BOLLETTINO - BULLETIN

GRUPPO • GROUP	**5**
NR • NO	**60**
DATA • DATE	**11-09**

MODELS: LR44P - LR48P - LR53P series push lawnmowers

SUBJECT: Wheel support

PREMODIFICA - OLD ASSY	POSTMODIFICA - NEW ASSY

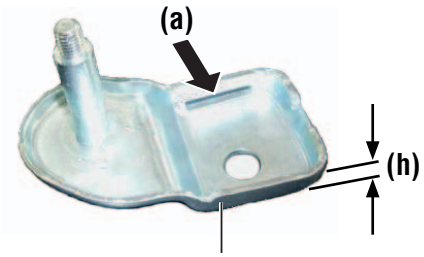
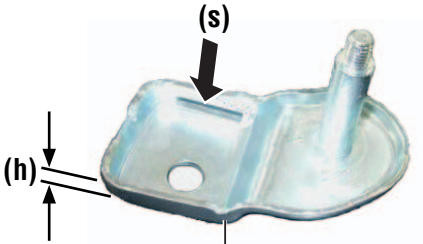
DESCRIZIONE: Miglioramento prodotto. La resistenza del supporto ruote è stata migliorata variando l'altezza (h) sull'intero profilo. Introdotta l'asola passaggio leva (a) al posto dello scarico (s).

DESCRIPTION: A more resistant support structure by varying the internal profile (h) and introduced a lever slot (a) instead of the cut away area (s).

INTERCHANGEABILITY: Yes complete group.

PARTS AVAILABILITY: New supports are available in spare parts.

CUT-IN DATE: *(LR44P)* 12/10/09, serial n° 6259421075 *(LR48P)* 19/10/09, serial n° 6269435019
(LR53P) 19/10/09, serial n° 6189434746

NOTES: We suggest that you change both sides for each machine.
